BULLETIN Nr. 2/2019

Sektion 22 Junior Dragster wird wie folgt geändert:

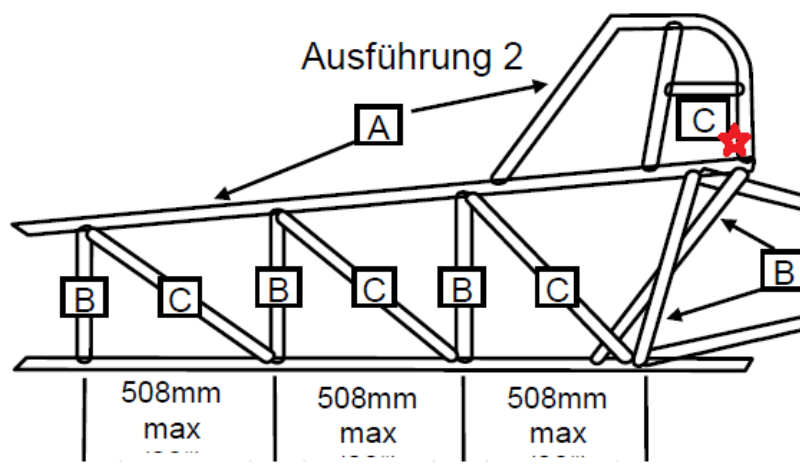
Die Konstruktion des Überrollkäfigs muss mit dem Standard für Dragster 5-Punkt Überrollkäfigkonstruktionen, wie es die nachfolgenden Skizzen darstellen, übereinstimmen. Alle verwendeten Rohre des Überrollkäfig und des Chassis müssen aus gezogenem Stahl ausgeführt sein. Der minimale Durchmesser und die minimale Wandstärke ist der u. a. Tabelle zu entnehmen. Im Bereich der Fahrerzelle, vom Fußteil bis hinter dem Sitz, darf der Abstand der senkrechten Verstrebungen nicht mehr als 51mm (20“) betragen. Im Fußbereich muss eine diagonale Strebe von min. 19mm \varnothing (3/4“ \varnothing) und min. 2mm (0,83“) Wandstärke vorhanden sein. Alle Rohre, die mit dem *Helm Fahrer ev.* in Berührung kommen können, müssen gepolstert sein. Die Polsterung muss so ausgeführt sein, dass sie unter Druck noch mindestens 6,35mm (1/4“). Ausdünnen der Polsterung ist verboten. Wird an Stelle von gezogenem Stahl Chrom-Molybdän 4130 oder Docol R8 als Material für Käfig und Chassis verwendet, so reicht eine Wandstärke von 1,5mm.

Eine Querstrebe / Helmstrebe (siehe Rohrtabelle "C") oder ein 13mm x 2mm Flacheisen ist auf jeder Seite des oberen Käfig so anzubringen, dass diese zwischen der zweiten oberen Käfigstrebe und der oberen hinteren Käfigstütze befindet. Ist der Mittenabstand zwischen den beiden hinteren Käfigstützen mehr als 15,2 cm (6"), dann ist auch eine Strebe zwischen den beiden Stützen notwendig.
